泊発電所3号炉

基準津波に関するコメント回答

(地震に伴う津波と地震以外の要因に伴う津波の組合せ)

令和5年10月20日
北海道電力株式会社

陸上地すべり(川白)の第2波以降の組合せ評価結果※4(検討例:健全地形モデル・1, 2号炉取水口)

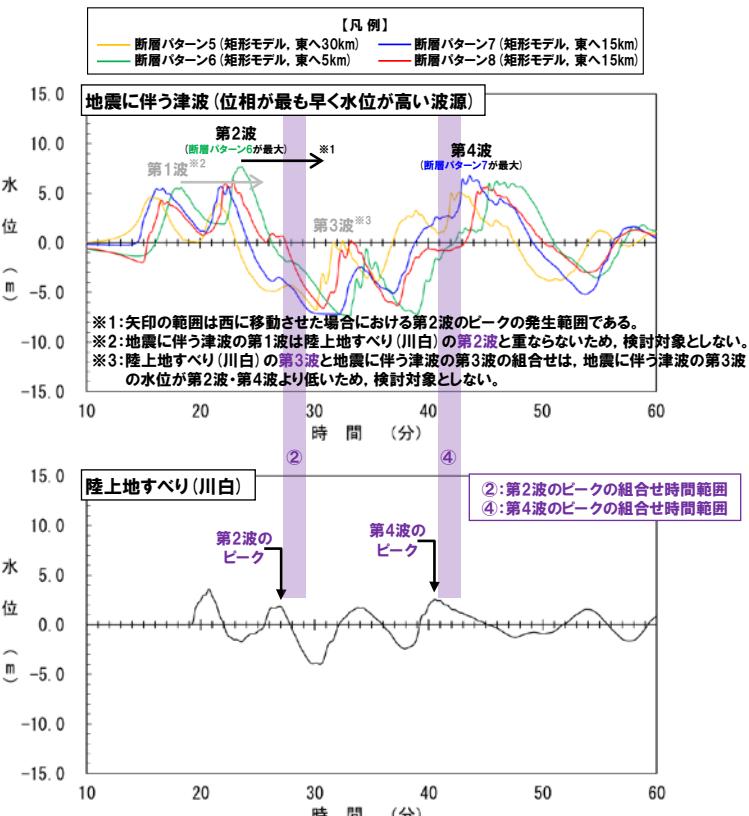
- 陸上地すべり(川白)の第2波以降は、第1波と比較して水位が低く、ピークが重なったとしても水位が高くならないことを示す。
 - なお、影響の大きいと考えられる組合せとして、以下の組合せを検討対象とする
 ➢ 陸上地すべり(川白)の第2波と地震に伴う津波の第2波の組合せ
 ➢ 陸上地すべり(川白)の第4波と地震に伴う津波の第4波の組合せ

②の結果が、「組合せ評価の最大ケース」(陸上地すべり(川白)の第1波の組合せ評価結果)を大きく下回る。

②の結果が、「組合せ評価の最大ケース」(陸上地すべり(川白)の第1波の組合せ評価結果)を上回る、若しくは、同程度となる。

第2波以降の影響が小さいことを示し、「組合せ評価の最大ケース」(陸上地すべり(川白)の第1波を対象とした組合せ評価結果)の妥当性を示す。

アスペリティ位置の検討対象について(「de付近(de～ef)」の変動を考慮する理由)

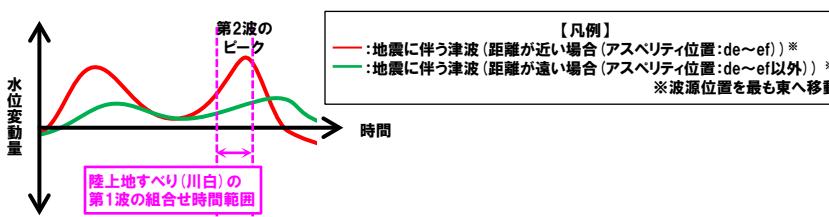
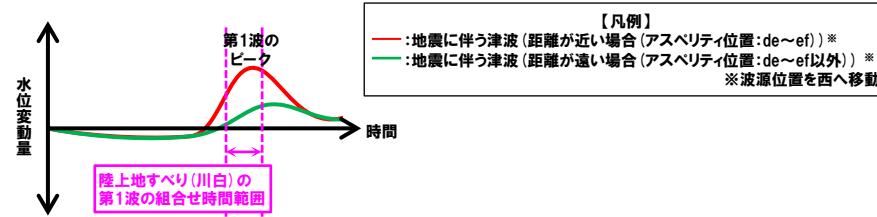
- ▶ 地震に伴う津波の第2波ピーク(de～ef)は、波源位置を最も東へ移動させた場合のみに、陸上地すべり(川白)の第1波のピークと重なる。
- ▶ 一方、地震に伴う津波の第2波ピーク(de～ef以外)は、波源位置を最も東へ移動させても重ならない(水位も上記より低い)ため、検討対象外とする。

- ▶ 地震に伴う津波の第1波ピーク(de～ef)は、波源位置を西へ移動させた場合に、陸上地すべり(川白)の第1波のピークと重なる。
- ▶ 地震に伴う津波の第1波ピーク(de～ef以外)は、波源位置を上記より更に西に移動させた場合に重なるが、上記より水位は低くなるため、検討対象外とする。

⑥組合せ評価(2/4) 考察(地震に伴う津波の第2波(東移動))

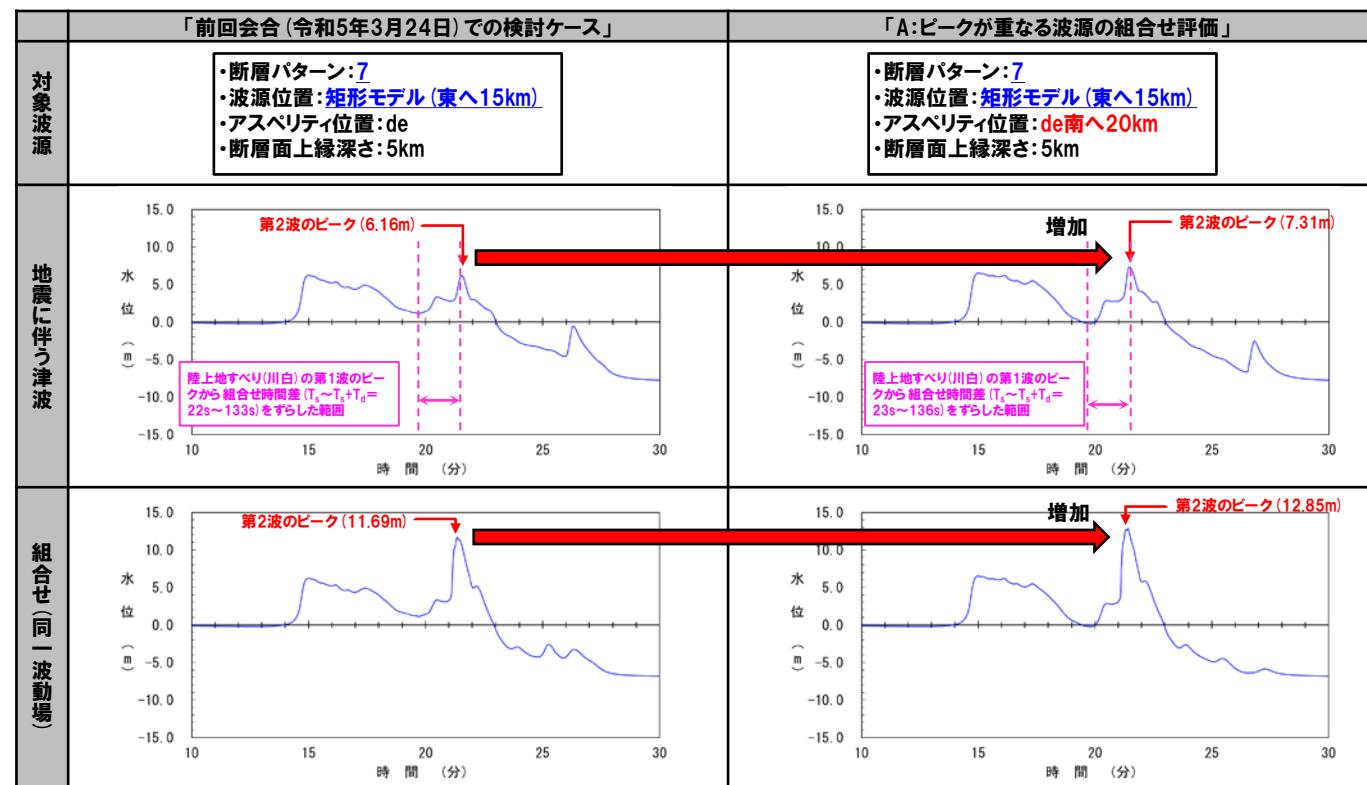
○「A:ピークが重なる波源の組合せ評価」の結果、「陸上地すべり(川白)の第1波と地震に伴う津波の第2波のピークが重なる波源」かつ「地震に伴う津波の第2波のピークの水位の高い波源」として、以下の波源を選定した。

➢ 断層パターン7の「アスペリティ位置」の変動を考慮した波源

津波の伝播状況(1/2) 地震に伴う津波の第2波と陸上地すべり(川白)の第2波の組合せ(同一波動場)

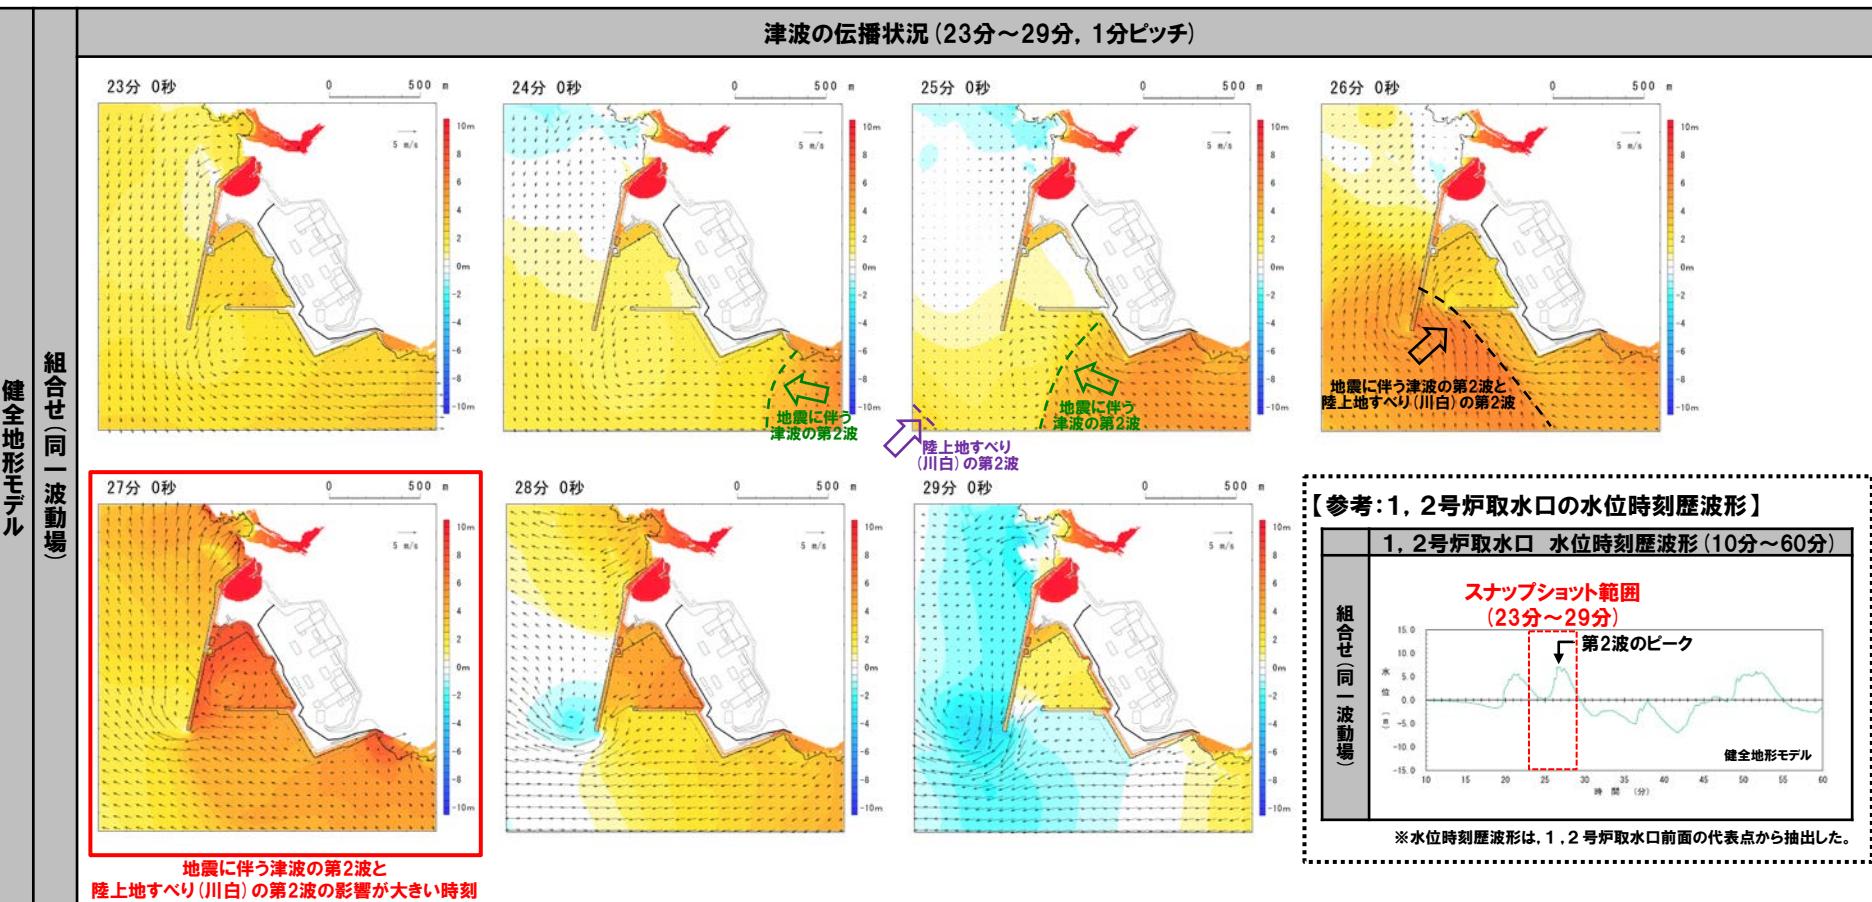
○地震に伴う津波(右記の波源)の第2波と陸上地すべり(川白)の第2波との組合せ(同一波動場)の伝播状況(23分～29分)を確認し、地震に伴う津波の第2波と陸上地すべり(川白)の第2波は、敷地標高(T.P.+10m)に対して水位が低く、防潮堤前面(上昇側)に対して水位の影響が小さいことを確認した。

津波の伝播状況(2/2) 地震に伴う津波の第4波と陸上地すべり(川白)の第4波の組合せ(同一波動場)

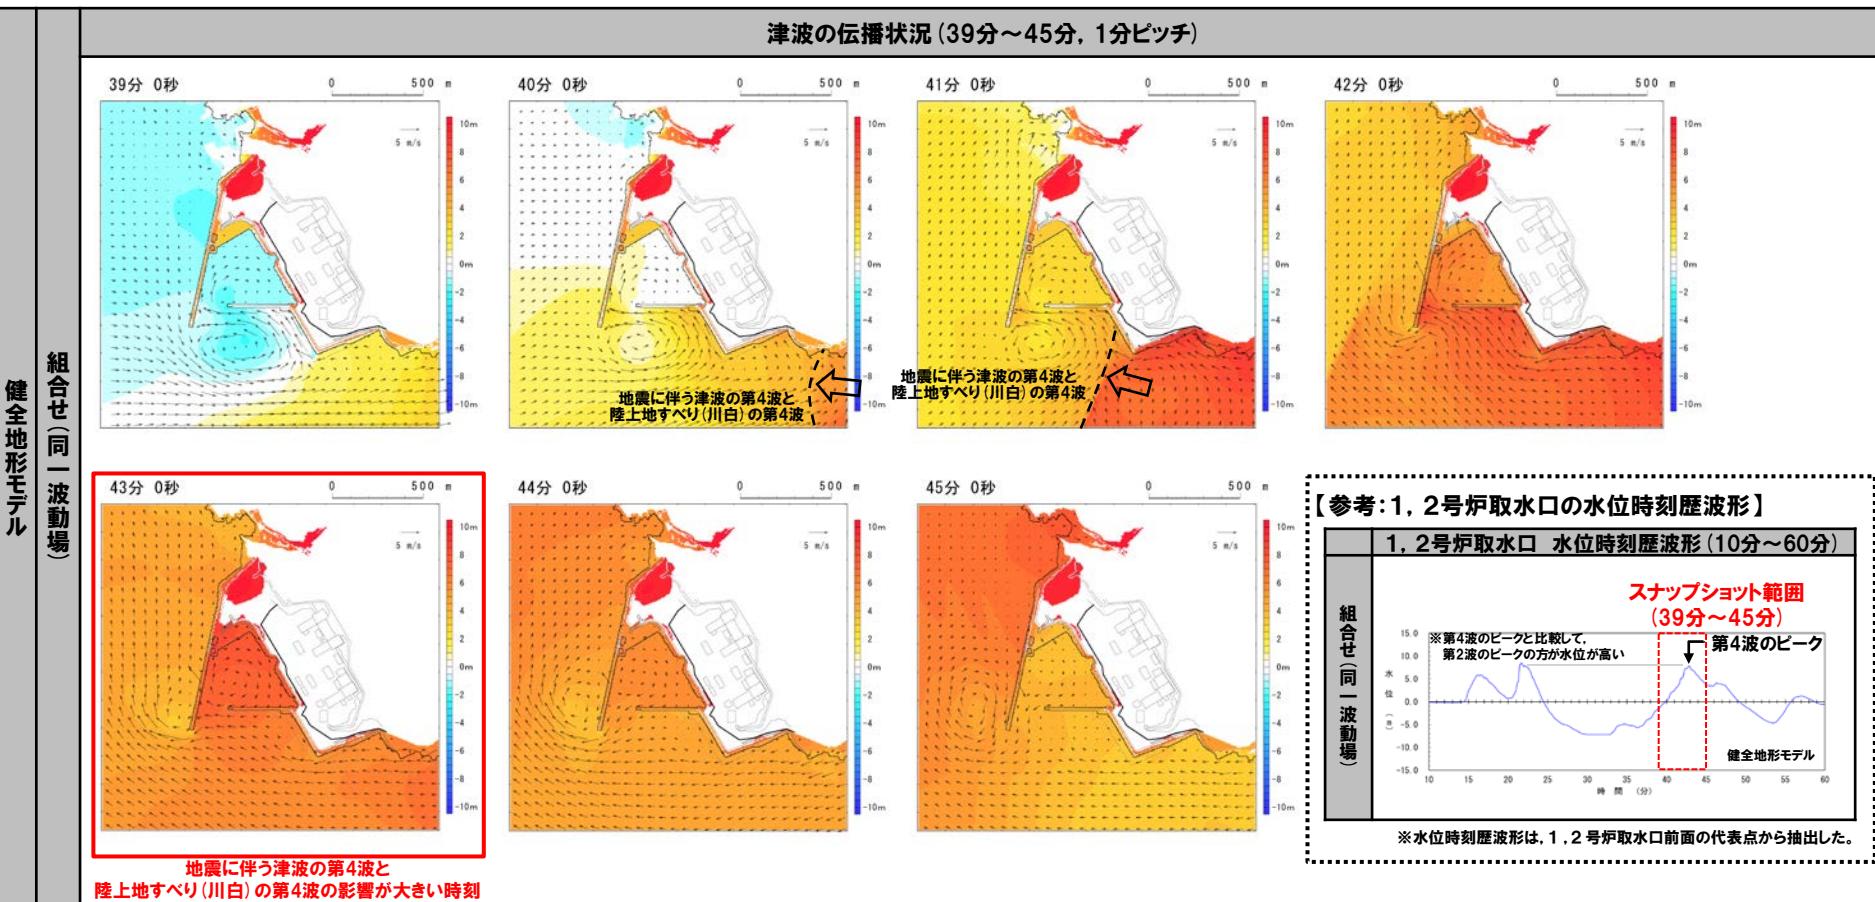
○地震に伴う津波(右記の波源)の第4波と陸上地すべり(川白)の第4波との組合せ(同一波動場)の伝播状況(39分～45分)を確認し、地震に伴う津波の第4波と陸上地すべり(川白)の第4波は、敷地標高(T.P.+10m)に対して水位が低く、防潮堤前面(上昇側)に対して水位の影響が小さいことを確認した。

3号炉貯留堰～取水路、取水ピット縦断面図

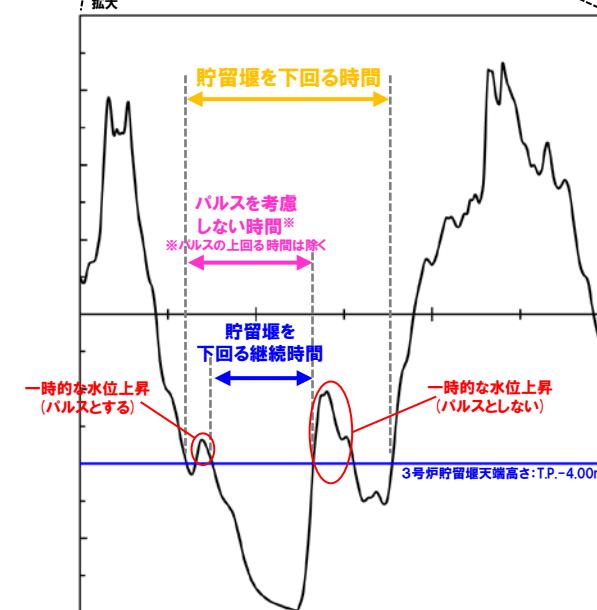
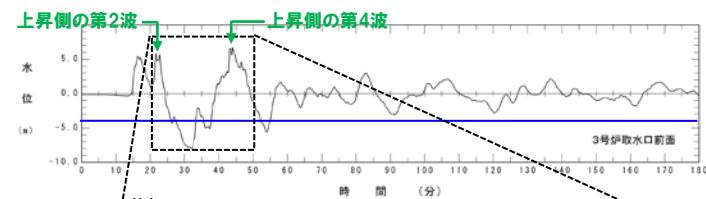
- 取水口前面に貯留堰を設置することで取水性を確保するため、「3号炉取水口(水位下降量)」は、基準津波の選定対象としない。
